ENQUÊTE PUBLIQUE CONCERNANT LA ZONE « AU » DU « CLOS DU CENTRE 2 » DÉCLARATION DE PROJET VALANT MISE EN COMPATIBILITÉ DU PLU DE BESSENAY

SYNTHESE DES OBSERVATIONS

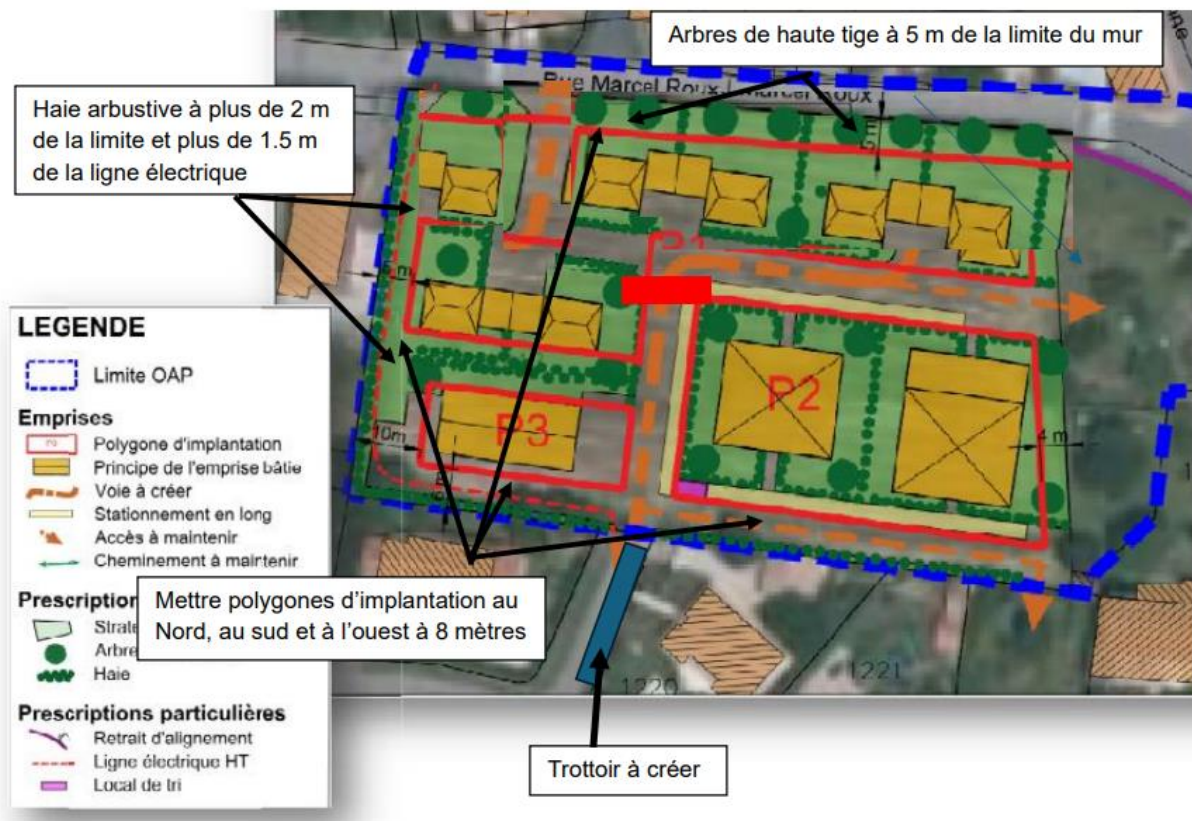
-Les problèmes de circulation des véhicules : du fait de la présence de la crèche, ce sera, avec le trafic actuel et celui des futures constructions, plus d'une centaine de véhicules matin et soir.

Une solution consisterait à bloquer le passage au milieu du projet évitant ainsi le passage des véhicules extérieurs aux nouvelles constructions (voir plan joint)

-L'absence de trottoir allée du Clos du Centre à l'entrée du projet est source de dangers, en particulier pour les poussettes qui rejoindront la crèche ou les commerces.

-La sortie créée sur la rue Marcel Roux apparaît dangereuse à un endroit situé à proximité du carrefour et d'un virage. Il conviendrait de déplacer cette entrée-sortie vers l'ouest, face à la sortie du lotissement existant (voir plan)
